--- **PR8.2**
Parc éolien Mont Sainte-Marguerite à
Saint-Sylvestre, Saint-Séverin et
Sacré-Cœur-de-Jésus
6211-24-077

PARC ÉOLIEN MONT SAINTE-MARGUERITE

Réponses aux questions de Vital Boulé sur les impacts anticipés

3 juillet 2015

Figure 1: Infrastructures à proximité du lot 4219924

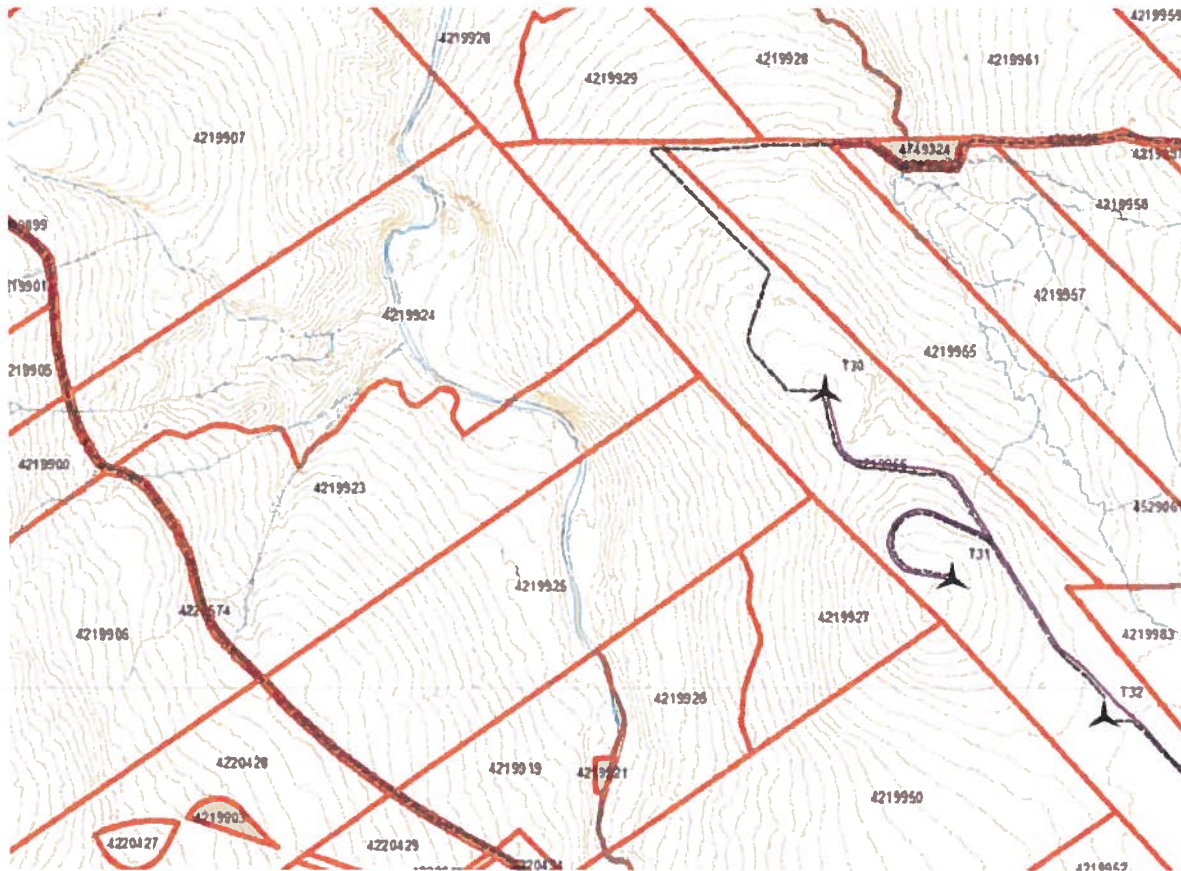
Question 13. Deux cours d'eau traversent ma propriété pour se jeter dans la rivière Beaurivage. Pouvez-vous nous transmettre une carte de l'emprise du projet (zones déboisées) superposée sur la carte du réseau hydrographique avec les limites des sous-bassins hydrologiques de ces cours d'eau ?

À l'exception du réseau collecteur, aucune autre infrastructure ne serait localisée à l'intérieur des sous-bassins versant des cours d'eau traversant votre propriété à l'ouest de la rivière Beaurivage. L'aménagement des éoliennes T30, T31 et T32 nécessiterait du déboisement entre les éolienne T32 et

T30 (chemin d'accès et aire de travail temporaire). Ce déboisement serait principalement réalisé sur le versant Est de la colline. Le réseau collecteur souterrrain irait également rejoindre le rang Killarney.

Figure 2: Processus de résolution des plaintes

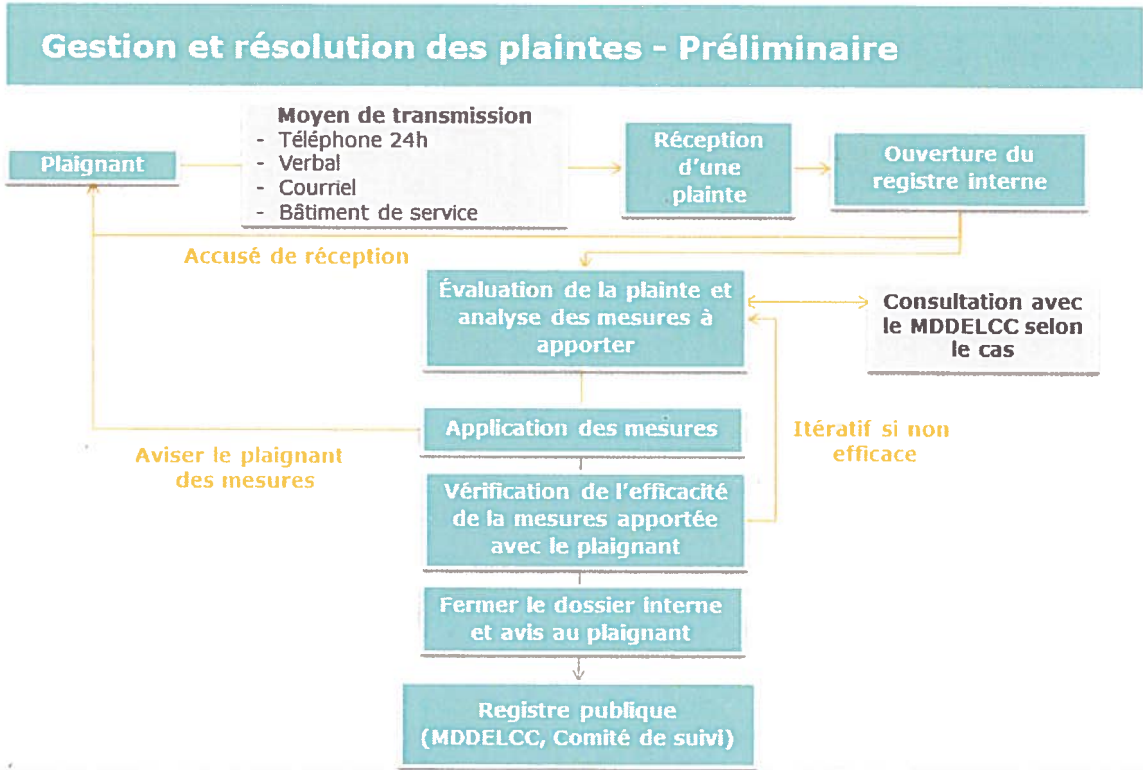
Question 24. *Quel est votre processus de résolution de conflit avec les propriétaires de lots ?*

Parc éolien Mont Sainte-Marguerite S.E.C. s'est engagé à mettre en place un registre des plaintes qui permettrait de documenter une plainte, les mesures d'investigation prises, le résultat et les communications avec le plaignant. La figure 2 présente un schéma du processus de gestion des plaintes.
